# Ambrogio

## ROBOT

### Oggetto: Urto Microswitch L200 "Bump Error"

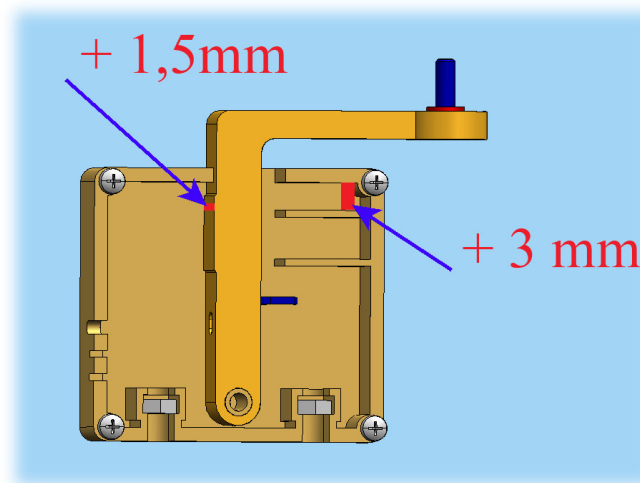
Con la presente siamo ad informarvi che si sono verificate alcune anomalie nel funzionamento degli urti "Bump Error" nei robot della linea L200 principalmente nella versione BASIC. Si è riscontrato un lotto di molle con una carica troppo bassa causando il non corretto movimento e riposizionamento della copertura superiore in posizione corretta e quindi il robot si ferma per "Bump Error".

Nel caso in cui i robot da voi ricevuti si presenti questo difetto è necessario intervenire all'interno del microswitch come indicato in figura con l'operazione indicata al punto (1) e (2), la successiva operazione al punto (3) non è obbligatoria perché porta solo un lieve miglioramento.

1. Posizionare uno spessore di circa 3 mm nel punto di appoggio della molla.
2. Posizionare uno spessore di circa 1-1,5mm nel punto indicato in figura che corrisponde alla zona che preme l'interruttore del microswitch
3. Verificare l'interasse dei fori nella scocca superiore. Nel caso in cui l'interasse sia errato allargare leggermente il diametro dei fori per compensare l'errore.
